Изменения в версии ПО авионики V601

SUKHOI SUPERJET 100

Перечень реализуемых изменений

Введение новых CAS сообщений по системе «двигатели»

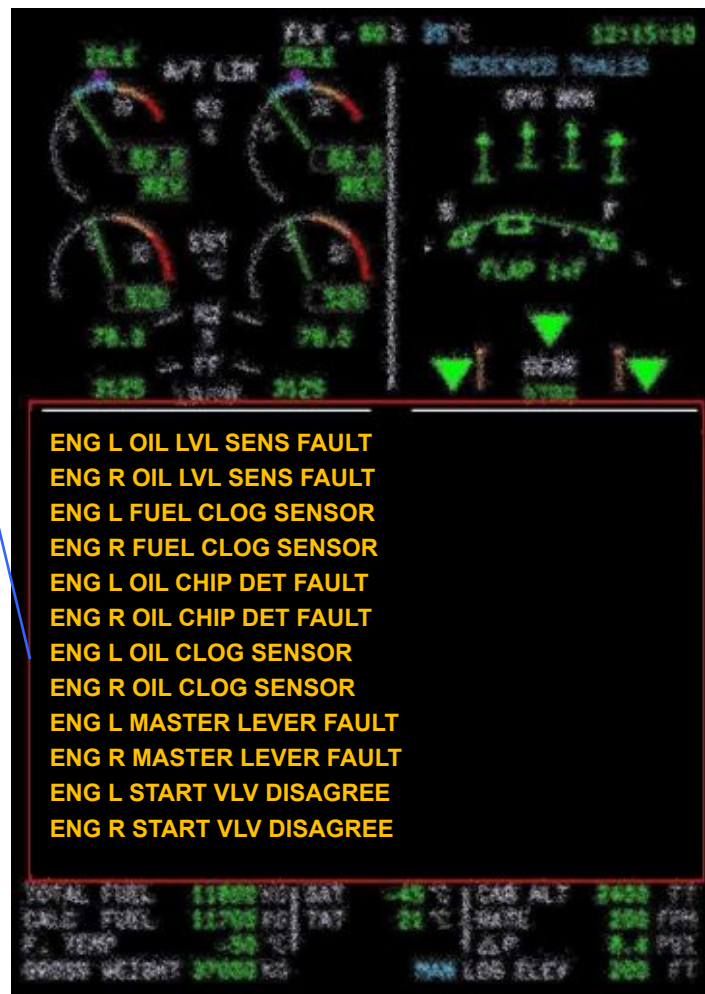
Изменена логика CAS сообщений «ENG L FADEC SYSTEM FAULT» и «ENG R FADEC SYSTEM FAULT».

New CAS messages are added to continue the takeoff preparation and following flight after MMEL procedure.

В связи с отсутствием конкретных действий экипажа при появлении CAS сообщений «ENG L START STALL» и «ENG R START STALL» уровня Caution данные CAS сообщения удаляются.

Дополнительные предупреждающие CAS сообщения не индицируются, если на самолёте установлена версия ПО FADEC V5.1. Они будут индицироваться при установке на самолёт версий ПО FADEC, в которой будет предусмотрен соответствующий выходной сигнал для инициации этих CAS сообщений.

Изменение логики CAS сообщений системы торможения и шасси

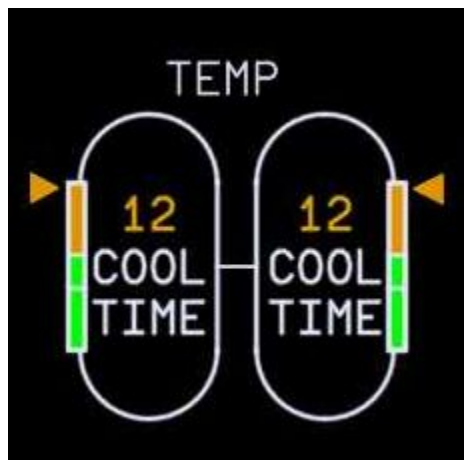
Изменена логика CAS сообщений системы шасси: L/G CHECK SYSTEM, L/G WOW NOT REDUNDANCY, L/G NWS NOT REDUNDANCY, L/G GEAR SPEED PROT.

Изменена логика CAS сообщений системы торможения: BRAKE OVERHEAT, BRAKE HOT.

Условия индикации CAS сообщения BRAKE HOT: Температура тормозов ≥ 250 and < 440 , вторая фаза полета

Изменение логики CAS сообщений системы торможения и шасси

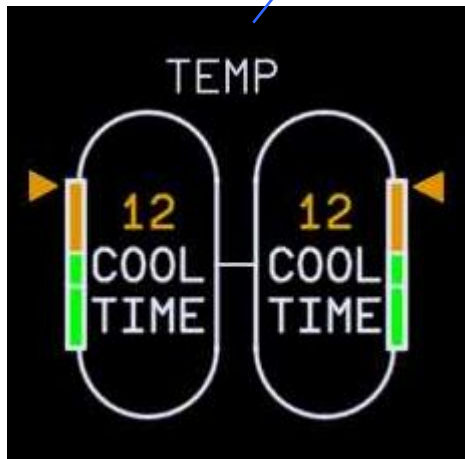
Условия индикации CAS сообщения BRAKE OVERHEAT: Температура тормозов ≥ 440 , фаза полета 1, или 2, или 9, или 10, или Температура тормозов ≥ 300 , фаза полета 5, или 6.
